Amélioration de la capacité épuratoire et extension de la station d'épuration du SAHI à Bourg-St-Maurice

Demande d'autorisation environnementale
E - Note complémentaire

La présente note est rédigée en réponse aux demandes de compléments formulées par la Direction Départementale des Territoires de la Savoie dans le cadre de l'instruction du dossier de demande d'autorisation environnementale déposé le 23 décembre 2022.

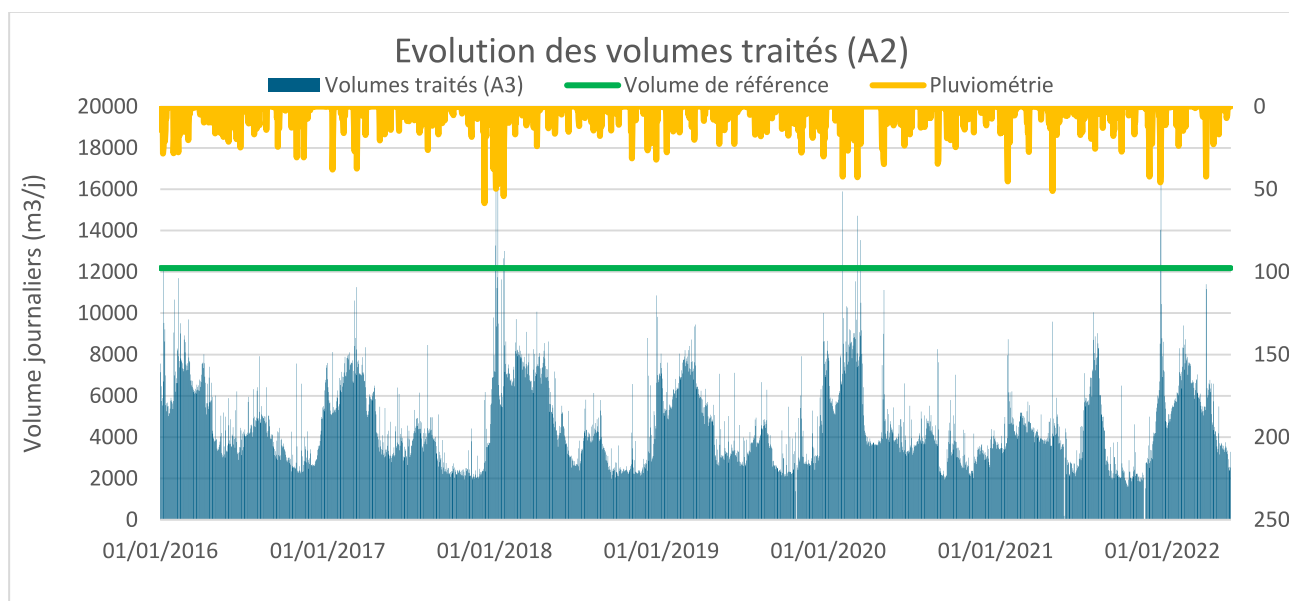
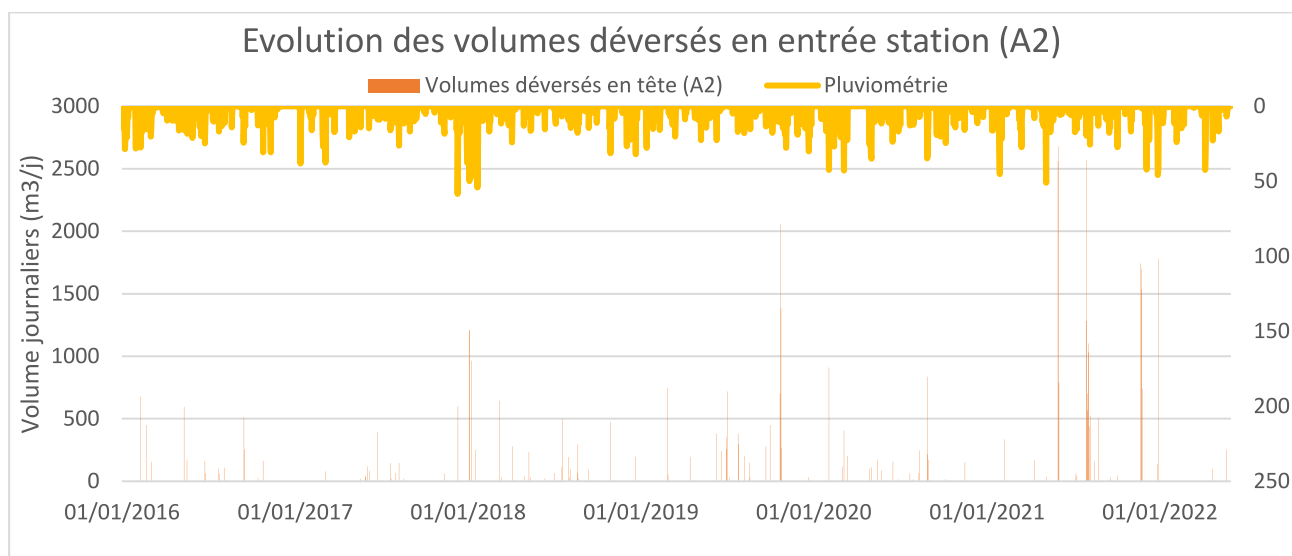
p27 Chap I.3.2.3.a1 : Remplacer 1 840 598 m³/j par 1 840 598 m³. Grossir la figure 6 de manière à voir les déversements en A2.

En page 27, sous le tableau, il faut lire :

« Cette analyse statistique montre :

- une variation des volumes annuels reçus en entrée station (y compris by-pass) entre 1 596 301 et 1 840 598 m³ selon les années, avec les volumes les plus faibles en 2017 et 2019 pour lesquelles la pluviométrie est aussi plus faible (année 2021 non représentative car sans activité touristique en hiver),

Afin d'améliorer la lisibilité du graphique joint en figure 6, nous l'avons scindé en deux en faisant ainsi figurer l'évolution des volumes traités (point A3) d'une part, celle des volumes déversés en tête (point A2) d'autre part.

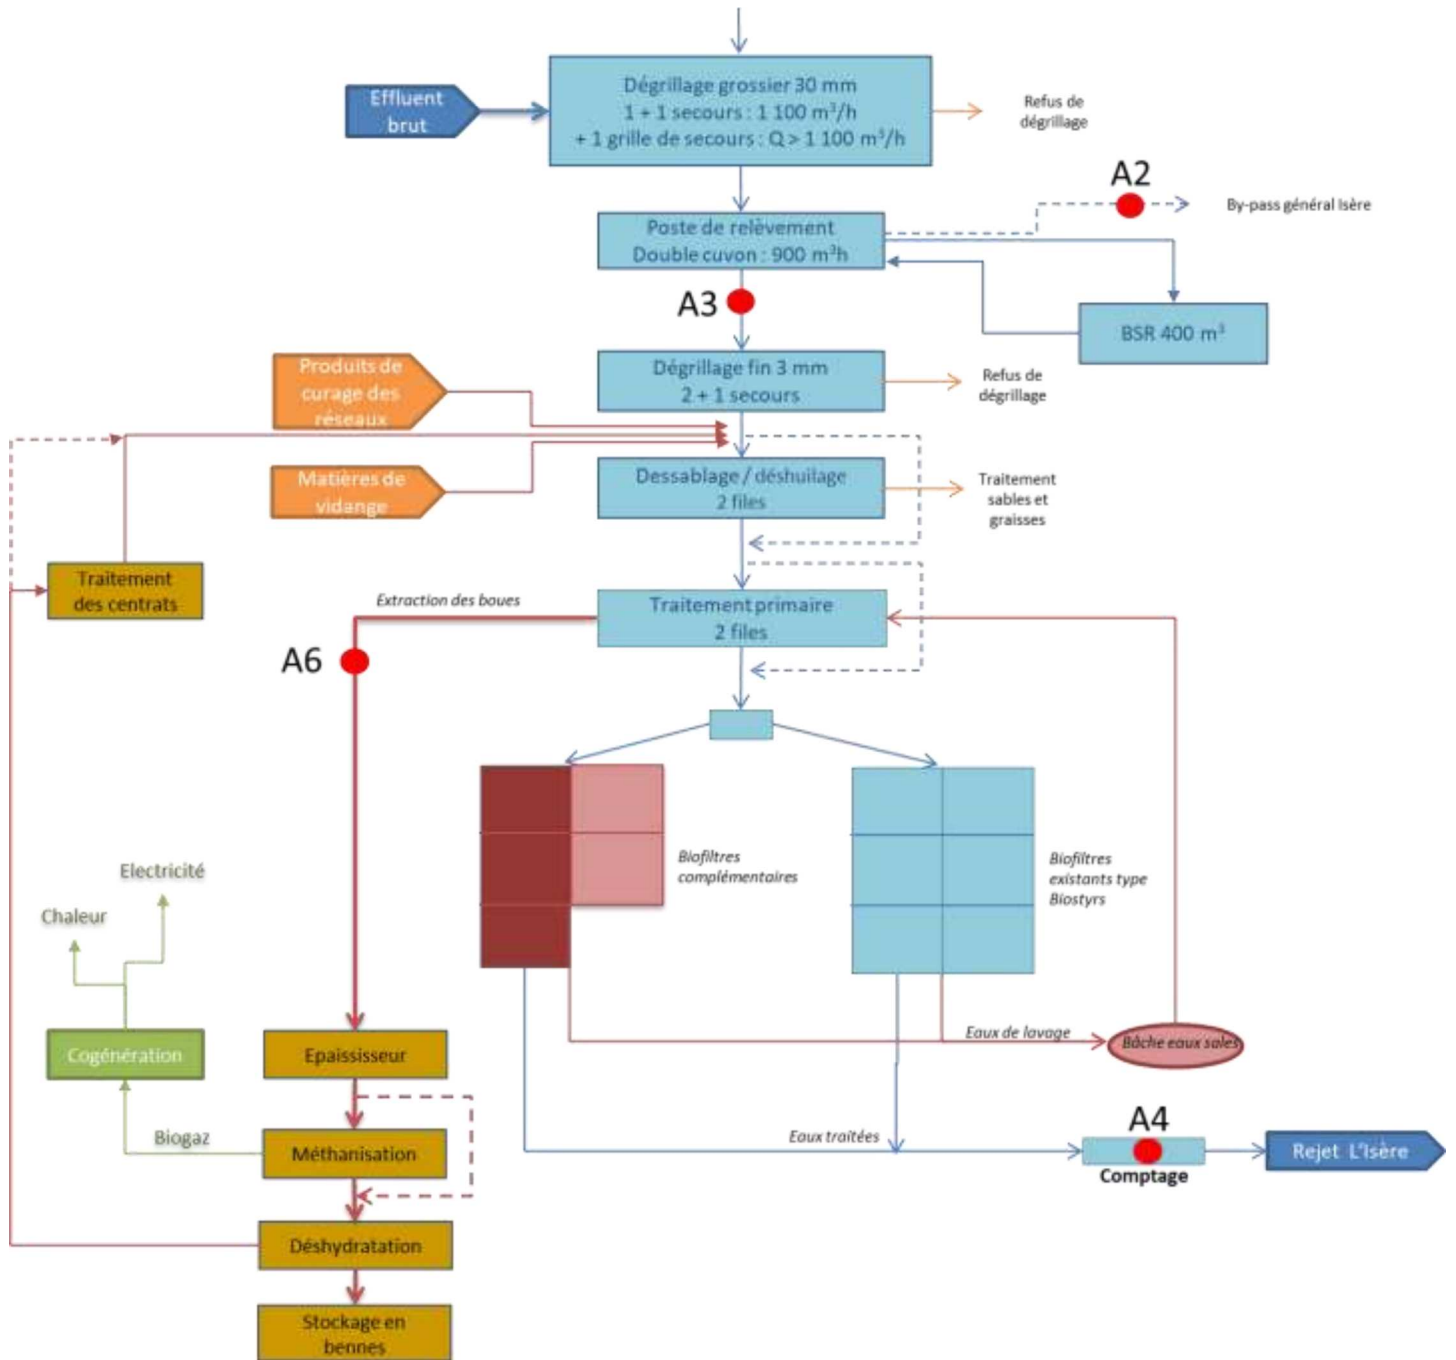
P69 Chap II.14.2.2 : Expliquer comment va être réalisé la répartition des eaux sur les 2 files de biofiltration de taille différente. Ajouter sur le synoptique le retour en tête des centrats (avec l'étape de traitement).

Chaque biofiltre des différentes files de biofiltration sera alimenté par pompage (une pompe d'alimentation par biofiltre) et non de manière gravitaire. La répartition du débit entre ces deux files ne sera donc pas problématique via ce mode d'alimentation.

Le synoptique complété est joint ci-dessous :

PLAN DU SYSTEME DE COLLECTE

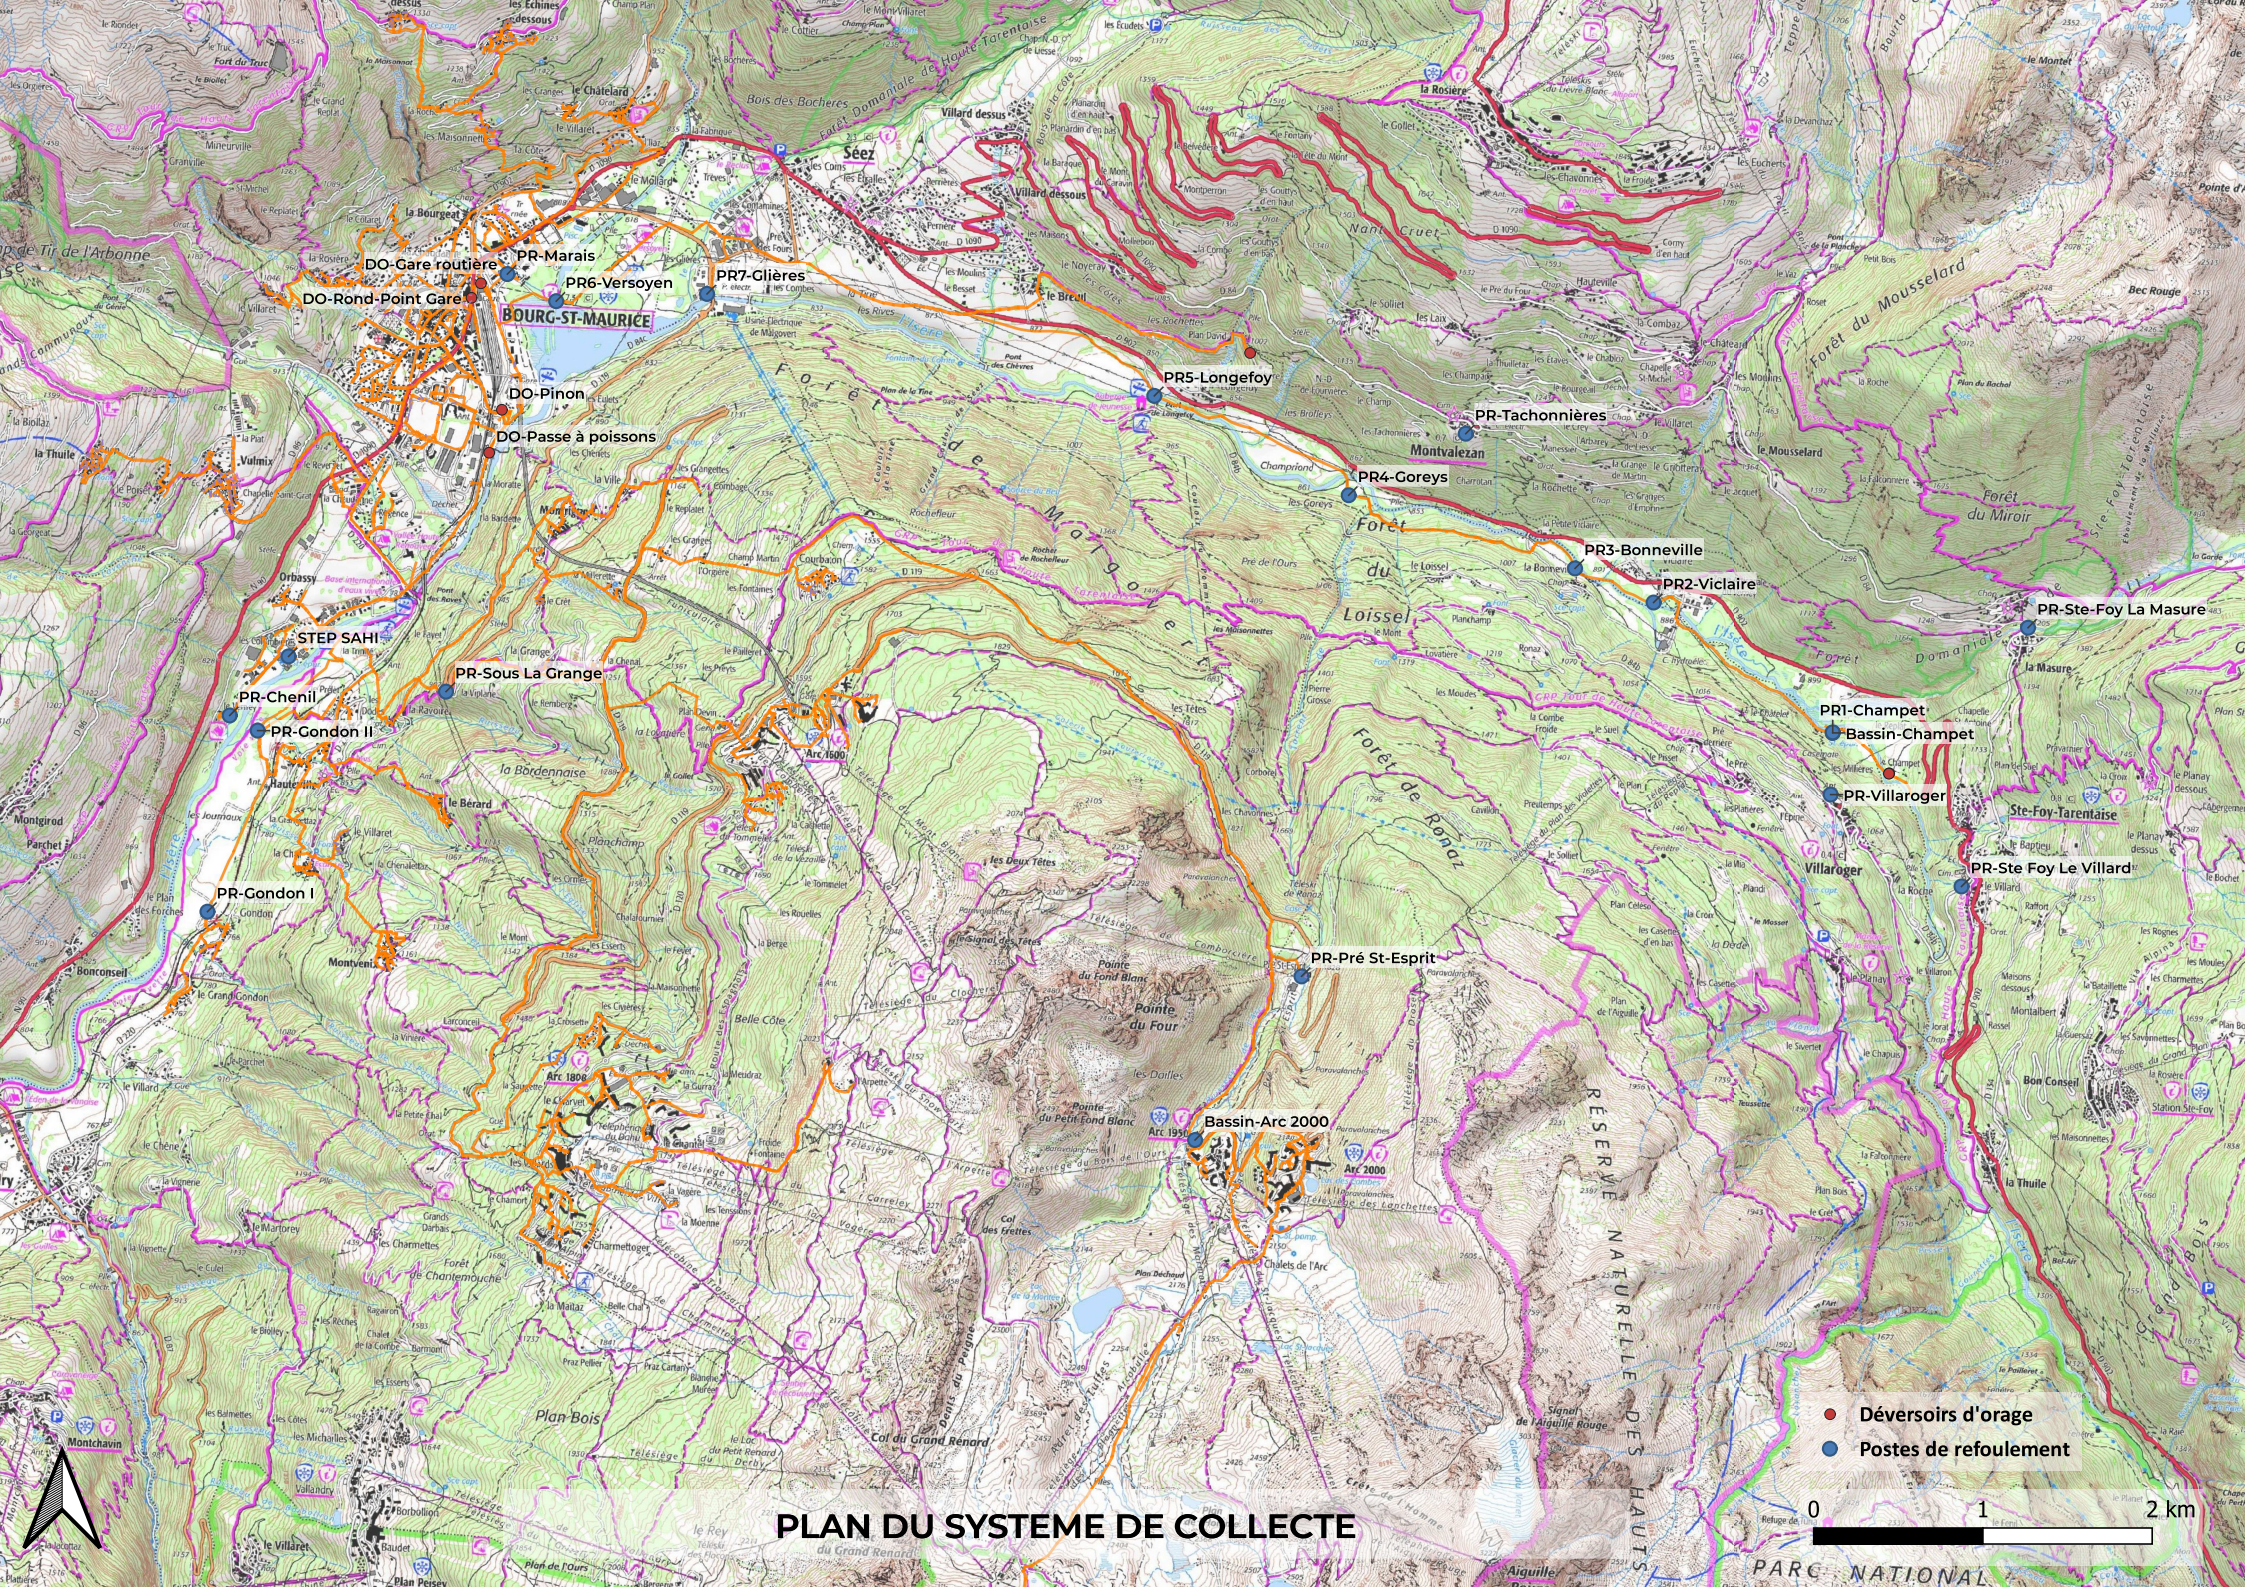
Point I 1° c) de l'article R. 181-15-1 : Le plan du système de collecte permettant de localiser les différents ouvrages (bassins, PR, DO) et points de rejet au milieu récepteur (DO, trop-plein PR)... Joindre le ou les plans en annexe voire les fiches des ouvrages si elles ont été réalisées ;

Le plan du système de collecte est joint en annexe 1 de la présente note. Ce plan localise l'ensemble des déversoirs d'orage et postes de refoulement équipant ce système, ainsi que les points de rejet associés.

Il figure le tracé du réseau de transfert du SAHI ainsi que celui du réseau de collecte de la commune de Bourg-Saint-Maurice.

En raison d'une connaissance imparfaite, le tracé des réseaux de collecte des autres communes raccordées n'a pas pu être reporté sur ce document. Nous rappelons ici que les communes adhérentes au SAHI restent compétentes en matière de collecte des eaux usées sur leurs territoires respectifs.
